51 柜机第二代变频室外通用电控盒 (2033481SH002) 可完全替代第一代 51 通用电控盒, 并适用于 13 年新品 51 变频柜机 (包括 51KH/ID/LB 等机型)。

一、51 第一代与第二代变频室外通用电控盒对比差异表:

三、51 柜机室外第二代变频通用电控盒外观图片:

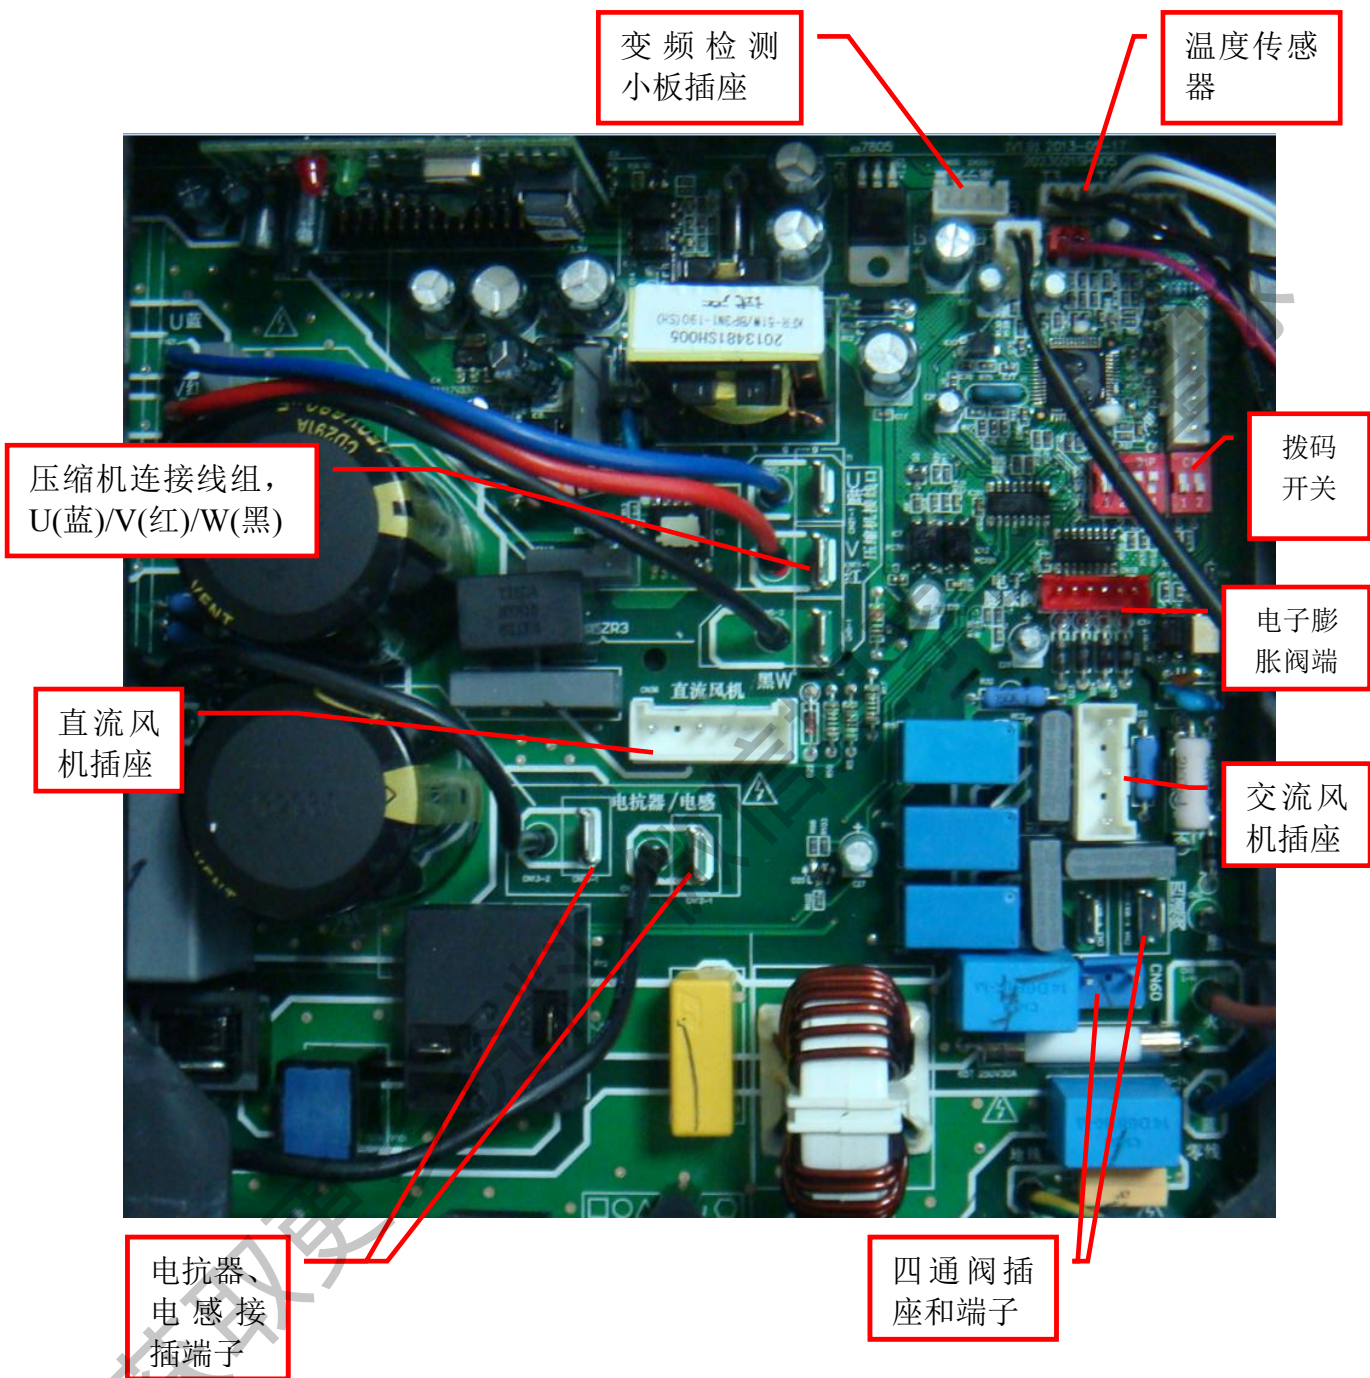
SW1 为压缩机型号拨码开关, 图示拨码状态代码为 0100

SW2 为预留开关, 无需理会。拨码默认为 00
